改善箇所説明図

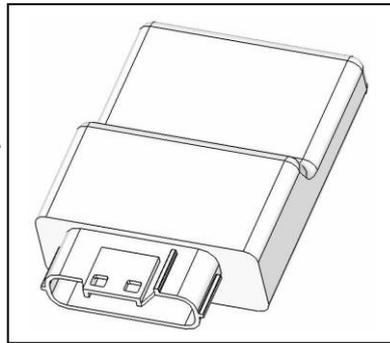
不具合発生箇所

燃料噴射を制御するエレクトロニックコントロールユニット（略称：ECU）のプログラムが不適切なため、アイドリング時もしくは発進時のアクセル微開操作時にエンジンの燃焼状態が悪くなることもある。そのため、エンジン回転が低下し、最悪の場合、エンジンが停止するおそれがある。

改善対策の内容

全車両、ECUを対策品と交換する。

識別：シート下フレームクロスパイプに白色ペイントを塗布する。
